Bebauungsplan

"Auf dem Sumpesberg"

der Stadt Mayen

Abwägung zu den Anregungen

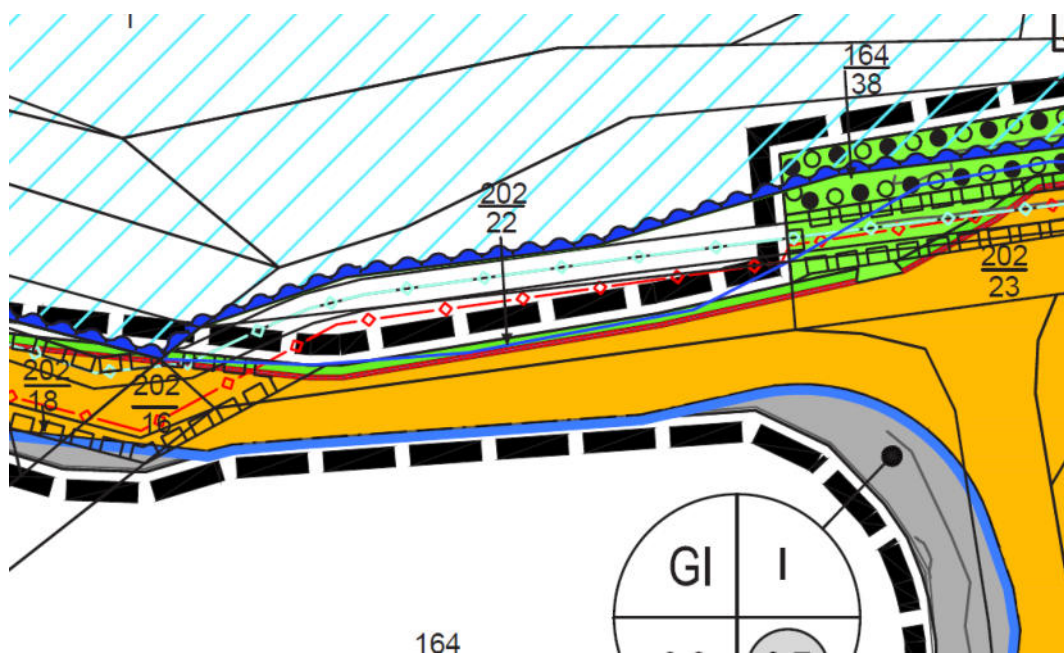
Des Weiteren möchten wir anmerken, dass der 6 m breite Schutzstreifen sich linear entlang der Leitung mit einem Abstand von 3 m beiderseits der Leitungssachse orientiert. Im Planteil wurde dieser Schutzstreifen und das daraus resultierende Geh-, Fahr- und Leitungsrecht an die Grenzen des Bebauungsplanes angepasst. Hierdurch entsteht eine "unsymmetrische" Darstellung, welche zu Unstimmigkeiten führen könnte. Der Schutzstreifen verlässt, wie auch die Leitung selbst, in Teilen den Geltungsbereich des Bebauungsplanes. Es ist fraglich ob zur besseren Verständlichkeit dieser Streifen auch außerhalb des Geltungsbereiches dargestellt werden kann (analog wie auch die Leitung in der nachfolgenden Darstellung).

Wie in unserer Stellungnahme vom 22.12.2016 bereits erläutert, ist die Fläche des Geh-, Fahr- und Leitungsrecht von jeglicher Bepflanzung und Bebauung freizuhalten. Des Weiteren muss sie jederzeit uneingeschränkt erreichbar und befahrbar sein.

Wir möchten Sie bitten diese Passage mit in den Textteil des Bebauungsplanes zu übernehmen. Hieraus resultieren auch unsere Bedenken.

Wie den Bebauungsplanunterlagen zu entnehmen ist, ist auf Forderung der SGD Nord die bestehende Lärmschutzwand zu verlagern und in einer Höhe zwischen 6 und 10 m neu zu errichten. Durch diese Maßnahme wird unsere bestehende Erdgashochdruckleitung mehrmals gequert und auch längsseits unser Schutzstreifen überbaut. Dies ist aus den folgenden Gründen unzulässig:

- Durch die große Höhe der Mauer wie auch der Schutzmaßnahmen gegen Treibgut ist mit entsprechenden Fundamenten und Tiefbauarbeiten zu rechnen, welche die Leitung gefährden und den Bestand in Frage stellt.
- Eine vorgeschriebene regelmäßige Begehung der Leitung, sowie Wartungs-, Instandsetzungs- und auch Entstörungsarbeiten an der Leitung sind nicht mehr möglich.

Wir möchten Sie bitten die Planung der Lärmschutzwand derart anzupassen, dass der Bestand unserer Leitung gesichert bleibt. Da unsere Forderung den Zielen und Planungen des Bebauungsplanes entgegensteht, ist entweder eine Anpassung der städtischen Planung oder eine Verlegung der Netzanlagen erforderlich.

Die Stellungnahme vom 12.01.2024 erfolgte nach mehreren Abstimmungen zwischen der Firma und der ENM. Die Herausforderung ist, dass die Lage der Leitung nicht exakt den Bestandsplänen entsprechen muss. Dadurch ergeben sich die von der ENM in ihrer zweiten Stellungnahme geschilderten zwei Möglichkeiten. Diese werden in die Hinweise zum Bebauungsplan aufgenommen. Insbesondere der zweite Punkt zur Kostentragung ist im Bebauungsplan mangels Rechtsgrundlage nicht festsetzbar.

Da die Detailplanung der Lärmschutzwand in jedem Fall unter Einbeziehung der ENM sowie unter Berücksichtigung der zwischen der Firma und der ENM abgestimmten Rahmenbedingungen, die in den 8 Punkten wiedergegeben sind, erfolgen wird, ist der Bebauungsplan auch umsetzbar. Sofern die Wand marginal verschoben werden muss, um die Leitung möglichst wenig zu tangieren, wird dies in Richtung des Betriebsgeländes erfolgen und keinesfalls in Richtung Nette. Sofern eine Verlegung der Gastrasse unvermeidbar ist, werden die Kosten durch die Firma getragen.

Die übrigen Punkte der zweiten Stellungnahme können in den Bebauungsplan (nachrichtliche Übernahme des Geh-, Fahr- und Leitungsrechtes, Hinweise und Ergänzung der Begründung) aufgenommen werden, ohne dass diese klarstellenden Anpassungen der Fassung des Satzungsbeschlusses entgegenstehen.
